AUTORIDAD NACIONAL DE LICENCIAS AMBIENTALES - ANLA -

RESOLUCIÓN N° 01905 (20 de septiembre de 2019)

“Por la cual se modifica la Resolución 366 del 6 de abril de 2017 y se toman otras determinaciones”

Figura Análisis de estabilidad del corte K0+190 zona de pesaje izquierda

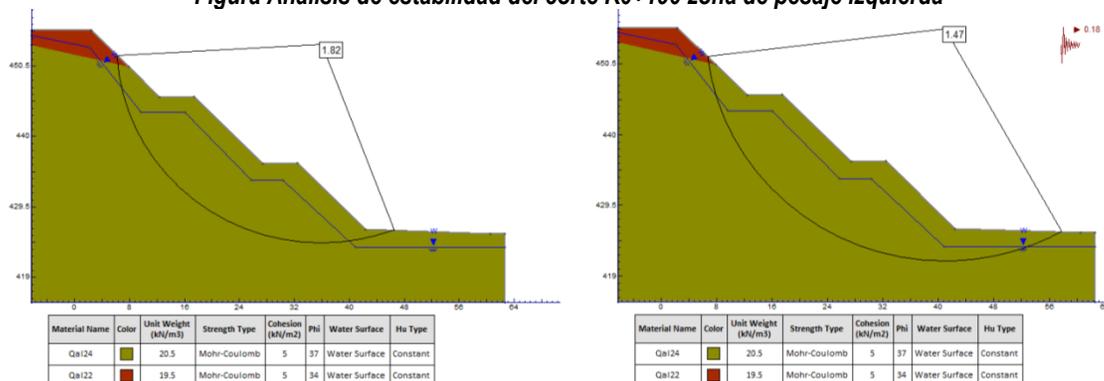
Una de las modificaciones requeridas por COVIORIENTE consiste en la inclusión de la totalidad del área de intervención por la adecuación de las áreas de pesaje, que comprende los chaflanes de corte y terraplén. En tal sentido, es claro que se requiere llevar a cabo unos cortes sobre la ladera para la adecuación de la zona de pesaje izquierda, mientras que para la adecuación de la zona de pesaje derecha se requieren realizar unos llenos para la conformación del terraplén, toda vez que el trazado de la vía y por consiguiente ambas zonas de pesaje, se emplazan en la zona de transición piedemonte-llanura, lo cual fue evidenciado en la visita de evaluación.

Bajo estas condiciones, el estudio presenta los análisis de estabilidad de taludes de corte y terraplén para las condiciones críticas del primer tramo homogéneo, correspondientes a las zonas de pesaje, tanto para el terreno natural como para el corte, en los escenarios estático-nivel de agua natural y pseudoestático-saturado, obteniendo los siguientes resultados para los taludes de corte:

Por lo tanto, se considera viable modificar el subnumeral 11 del numeral 1 del Artículo Segundo de la Resolución 366 de 2017, en el sentido de incluir la totalidad del de las áreas de intervención por la adecuación de las áreas de pesaje, que comprende los chaflanes de corte y los de terraplén.

Figura Ubicación del área del peaje autorizado en la Resolución 366 de 2017 en relación con el área de la solicitud de modificación

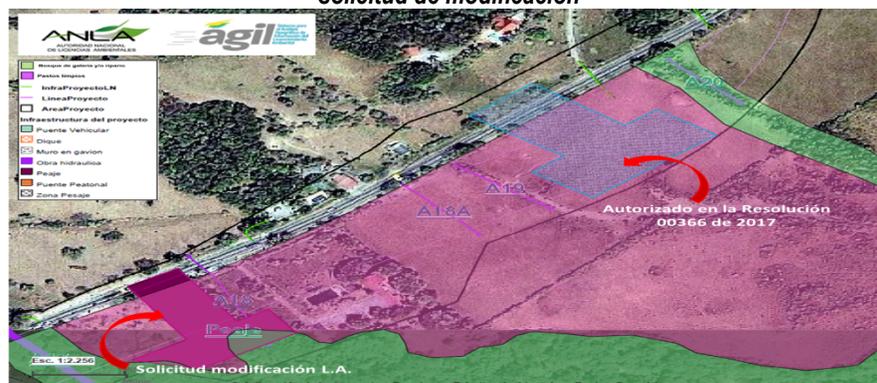
De otra parte, solo a partir de la información presentada por COVIORIENTE en el complemento al EIA y las observaciones y testimonios recibidos en la visita de evaluación, esta Autoridad pudo establecer que con el desplazamiento del retorno sencillo Villavicencio al K06+790 y la reubicación del peaje Puente Amarillo donde actualmente funciona en el K07+100, generará un impacto negativo en la movilidad de los habitantes del área de influencia del proyecto asentados en la vereda La Poyata y de los usuarios de la vía que tienen casas y fincas de recreo en esta vereda, ya que bajo este escenario el acceso veredal quedará situado después del retorno y antes del peaje, imposibilitando el uso del retorno y afectando de manera significativa la movilidad en el sentido La Poyata – Villavicencio; afectaciones que no fueron identificadas en las condiciones propuestas y autorizadas en la licencia ambiental vigente.

Al respecto, es importante señalar que dado que la Concesionaria no presenta medidas de manejo para el impacto previamente indicado y con base en las observaciones expuestas anteriormente, se considera desde el punto de vista técnico ambiental que la actividad de reubicación del peaje Puente Amarillo no es viable, bajo las condiciones propuestas en la documentación entregada por la Concesionaria Vial de Oriente S.A.S., así como tampoco los ajustes que se derivan de su relocalización, tales como la necesidad de iniciar la segunda calzada desde el K06+231 (abscisado de la calzada derecha) hacia el margen derecho (en sentido del abscisado) y realizar la transición geométrica hacia la segunda calzada entre el K06+500 al K06+660 en la calzada izquierda sobre la vía existente, así como la reubicación del retorno sencillo hacia Villavicencio entre el K06+790 y el K06+930 y del retorno hacia Cumaral entre el K07+310 y el K07+590.

Así las cosas, se mantienen las abscisas de inicio del proyecto aprobadas en la Resolución 366 de 2017 y, en consecuencia, la concesionaria deberá entregar una actualización del abscisado de la infraestructura ya autorizada y de la que se autorice en la presente modificación”
